# SÚGANDISEY

SAMKEPPNI UM SKIPULAG- OG HÖNNUN ÁFANGASTAÐAR

DÓMNEFNDARÁLIT  
SEPTEMBER 2020

Verkkaupi: Stykkishólmsbær

## FJÖREGG

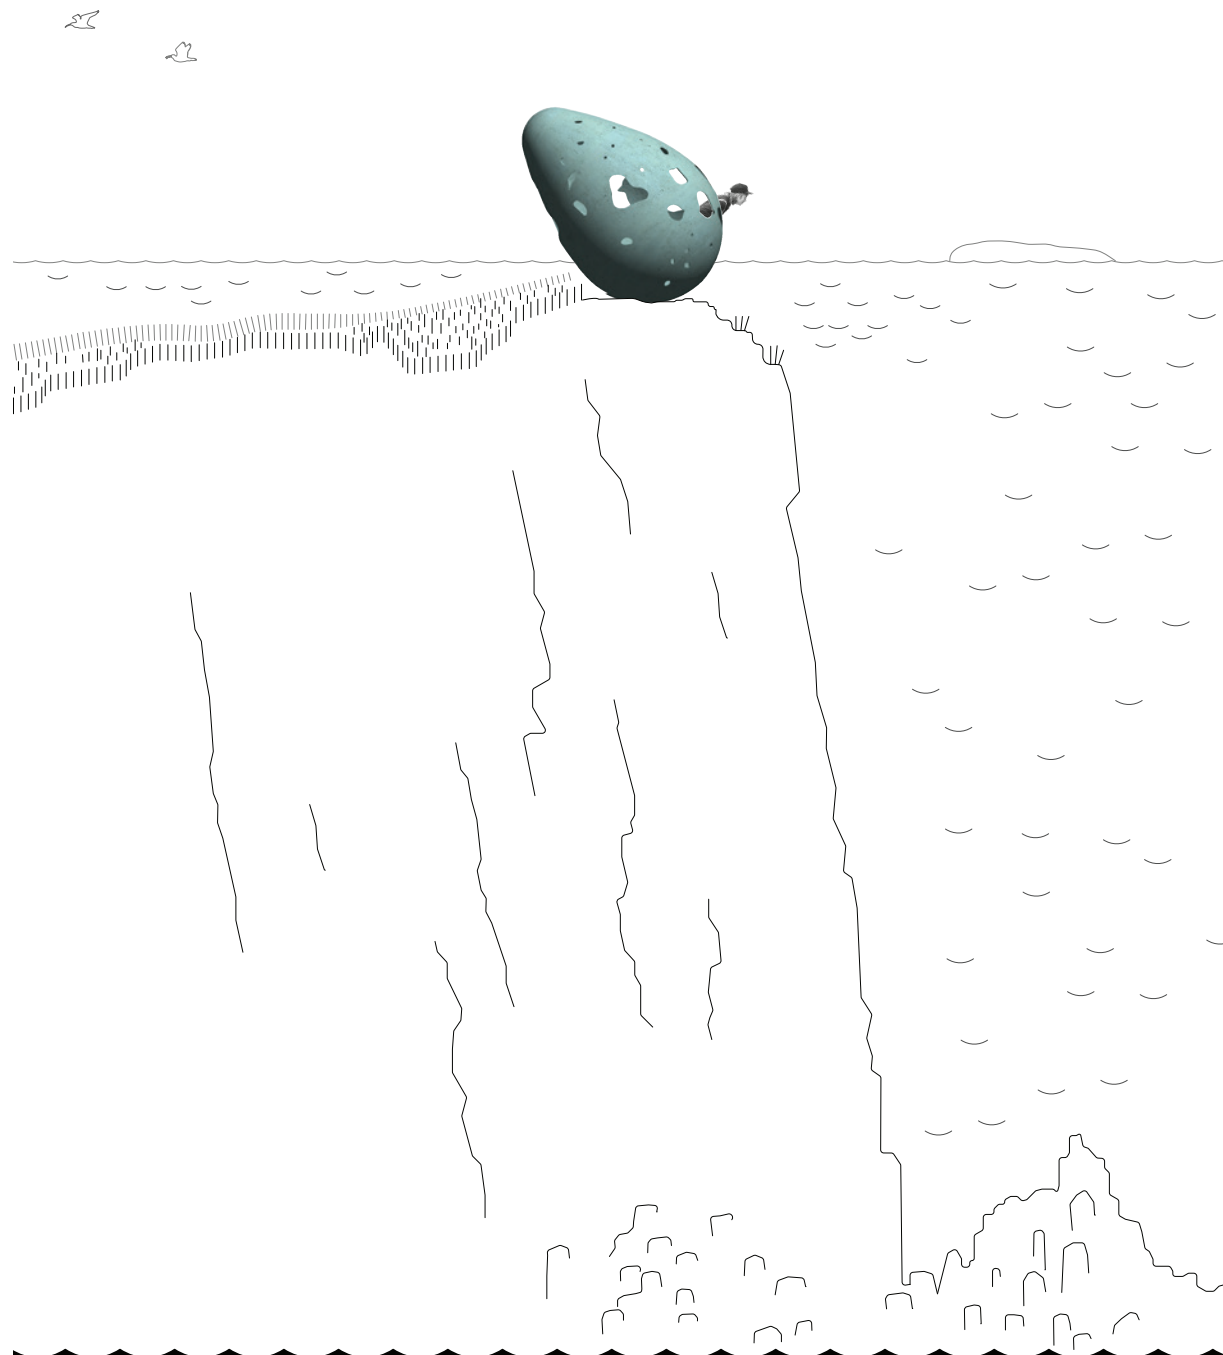
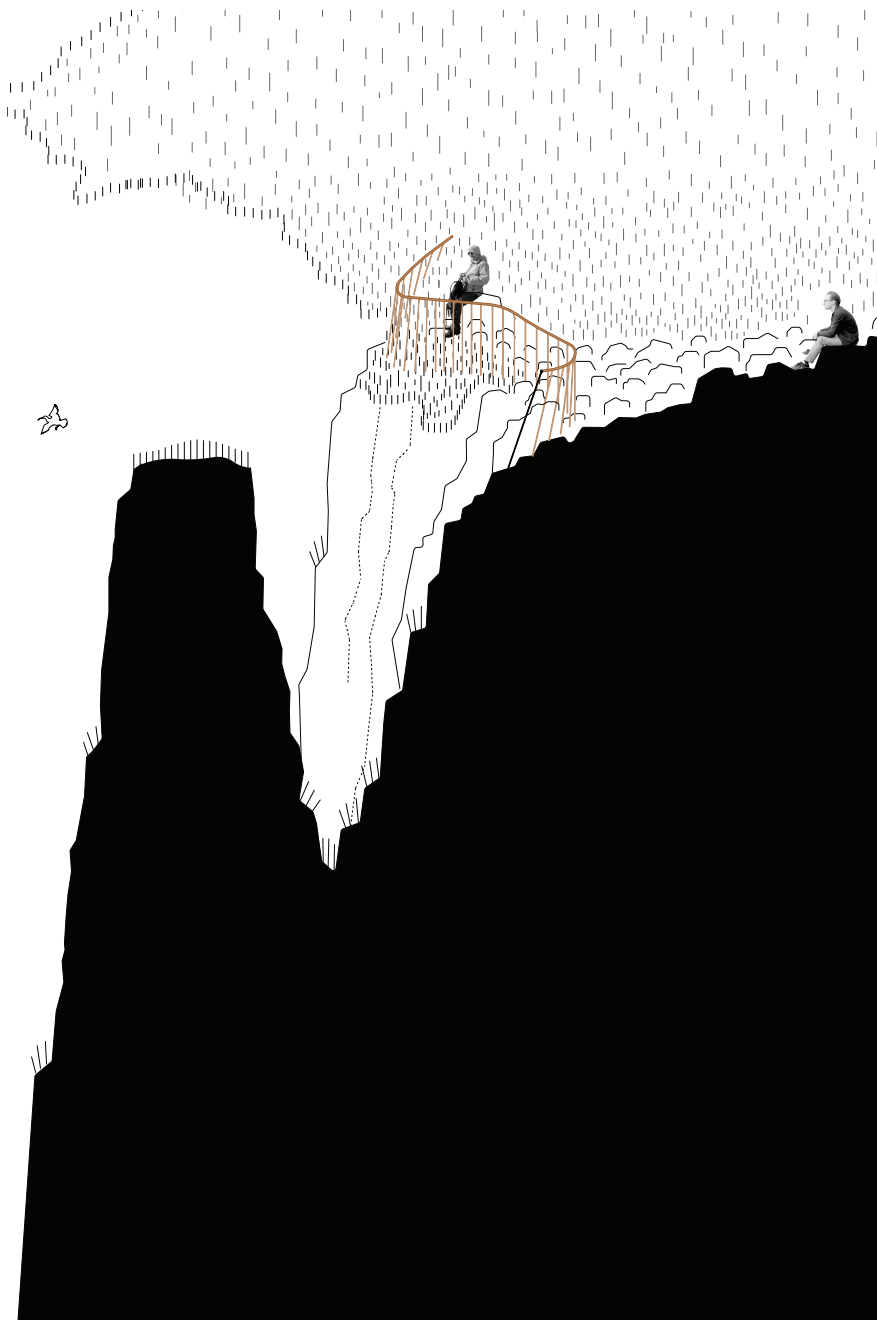
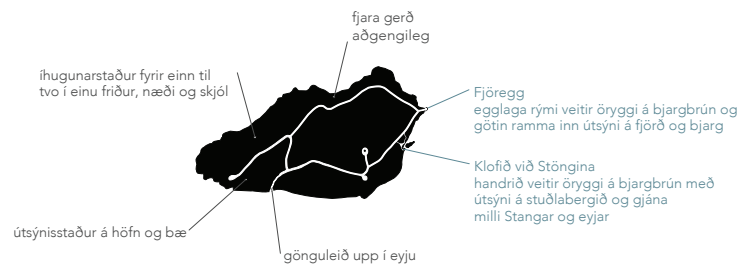
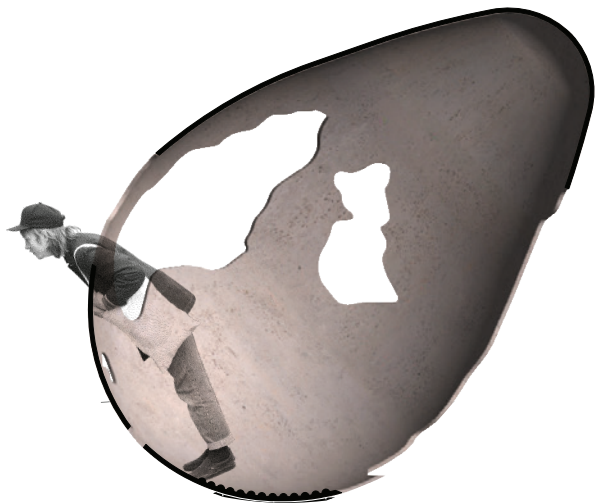
Tillagan er einföld og snjöll í senn, hlaðin ljóðrænu og tilvísunum í náttúru og matarkistu Breiðafjarðar.

Markmið höfunda um að gera sem minnst inngrip er vel útfært og upplifunarpáttur staðarins fær listræna vídd. Eggið á bjargbrúninni hefur skemmtilega tilvísun í fallvæðleika sem höfundar leika sér með og vísun í bjargfuglinn sem verpir að manni finnst á blábrúninni. Upplifunarpáttur verksins og leikgleði þar sem manneskjan gægist út úr egginu til að skoða umhverfið er vel leyst en jafnframt er hugað að öryggi notanda á öllum aldri.

Tillaga um að hreinsa ofan af berginu og móta göng að því er skemmtileg, einnig tillögur um að móta sæti í bergið við Klofið á móts við Stöngina.

Handrið á bjargbrún með léttleikandi bylgjuhreyfingu er áreynslulaus og sannfærandi nálgun.

Efnisnotkun er spennandi þar sem kopar í eggjaskurninni mun umbreytist í grænan lit og göt sem mynda op og mynstur á egginu eru líka ljósop sem í myrkri umbreytist í dauft lýsandi listaverk á bjargbrúninni.

Dómnefnd telur að Fjöreggið muni hafa mikið aðdráttarafl í sjálfu sér og verða listræn staðarprýði.

Útfærslan er mjög líkleg til að standast þann kostnaðarramma sem lagt var upp með, sem styður enn frekar við val dómnefndar á henni sem vinningstillögu.

## STEFNIÐ Í STYKKISHÓLMI

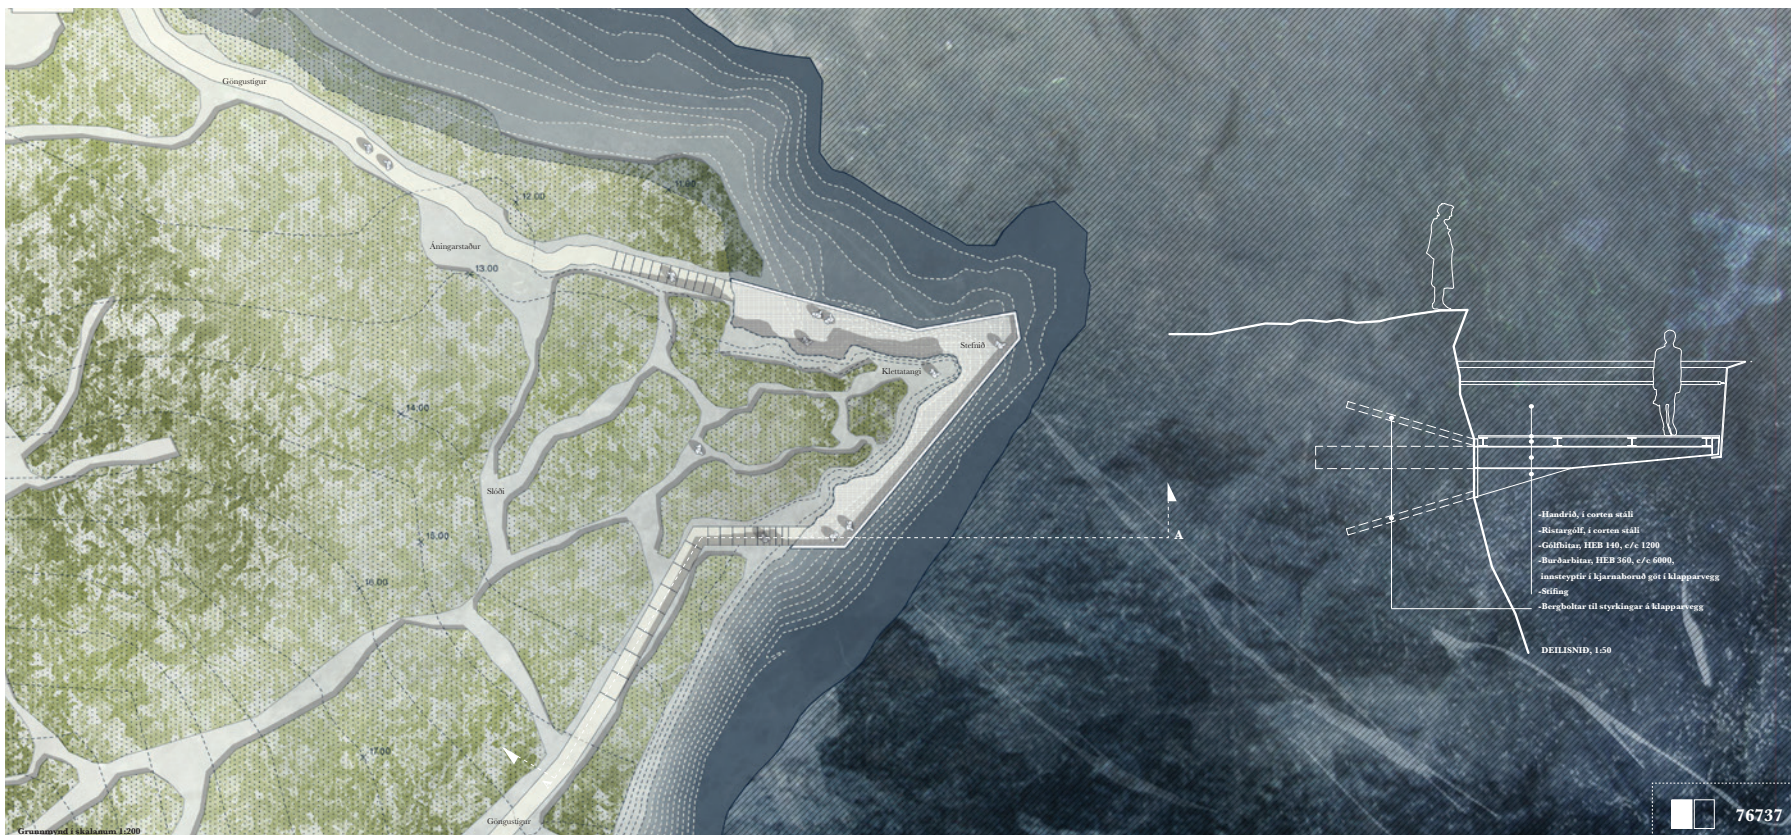
Tillagan er mjög hugvitsamlega útfærð að því leiti að útsýnistanginn helst óbreyttur, en sjálft mannvirkið fer niður fyrir bjargbrúnina. Vísun í skipsstafnið og tilfinningin fyrir sjónum undir og allt um kring er vel útfærð, eins upplifunin af berginu séð frá útsýnisstaðnum. Flæði fólks er vel leyst með því að útsýnisstaðurinn er hluti af hringleið um eyjuna. Útfærslan byggir upp ákveðna spennu og eftirvæntingu á leiðinni að útsýnisstaðnum sem er falinn neðan við bjargbrúnina. Efnisval í handriði með vísun í skip er nokkuð rökrétt, en mannvirkið verður þó fremur massívt í útfærslu. Festingar inn í bergið verður líklega mjög flókin í framkvæmd og kostnaðarsöm og spurningar vakna hvort ekki þurfi skástífur þar sem útkrögunin er mest og myndi það lýta mannvirkið. Tillagan er líklega talsvert dýrari en lagt var upp með í keppnislýsingu.

## SÚGANDISEY

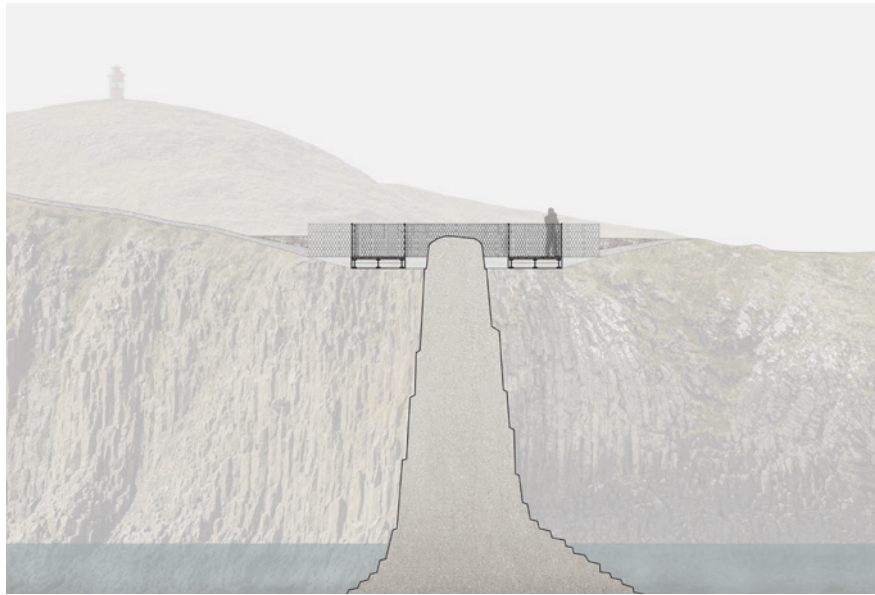
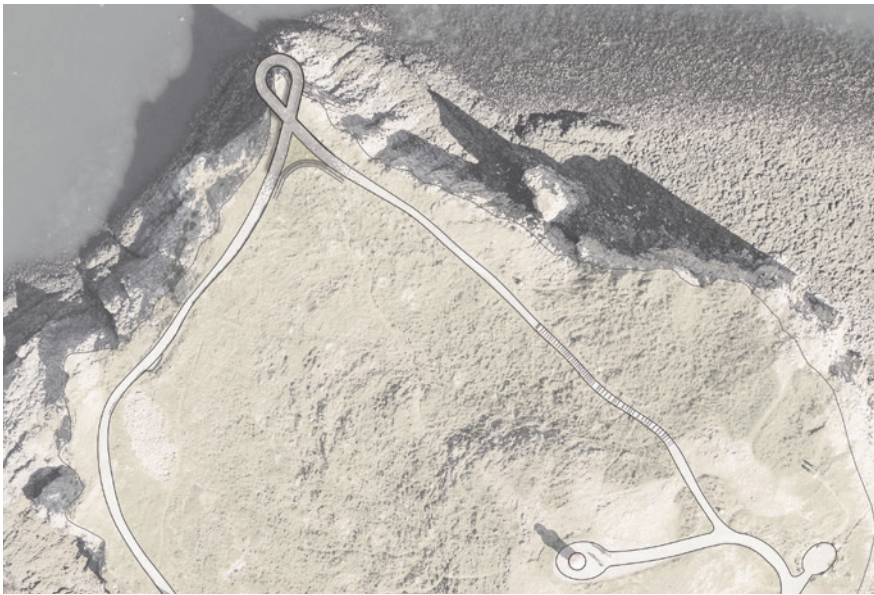
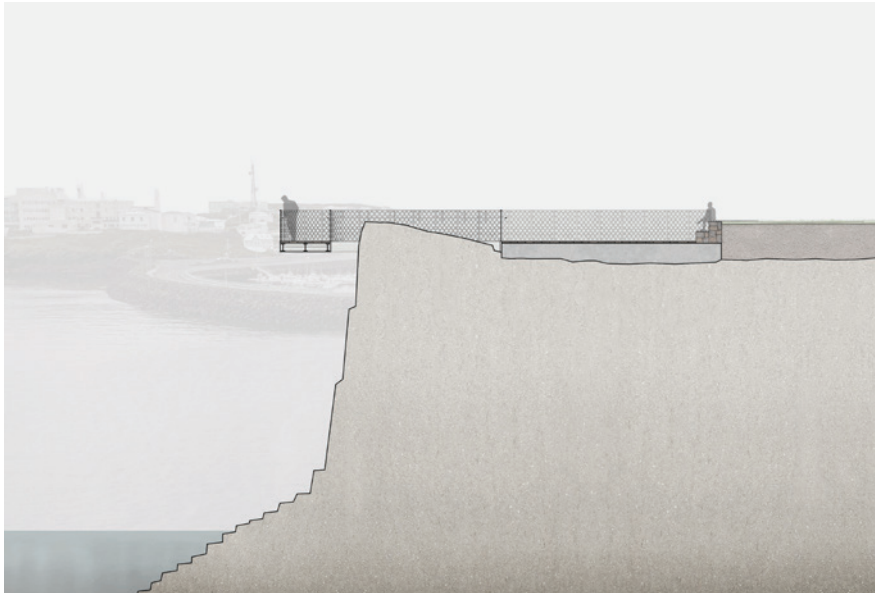
Í tillögunni er leikið með skírskotanir í efnivið, form og arkitektúr í mannvirkjum í Stykkishólmi. Útfærslan er hugvitsamlega gerð gagnvart flæði fólks um útsýnisstaðinn, þar sem hann verður hluti af hringleið um eyjuna. Steypa og stálbitar sem bera útkrögun útsýnisstaðar er sannfærandi lausn gagnvart burði mannvirkisins, en gæti þó þýtt að mannvirkið verði full hátt í landinu. Efnisval í handriðum úr ryðfríu stáli, með tilvísun í þakskífur og skeljaformið er skemmtileg nálgun, en handriðið virkar þó, nokkuð hátt og völdugt og verður kannski full frekt í náttúrunni. Útfærsla handriðs myndi sennilega sóma sér betur í byggðinni sjálfri. Hugmynd um að hafa tangann sem eyju í miðju mannvirkisins er áhugaverð nálgun, en handrið umhverfis hann vinnur þó dálítið gegn hugmyndinni. Útfærslan er líkleg til að kosta eitthvað meira en lagt var upp með í keppnislýsingu.
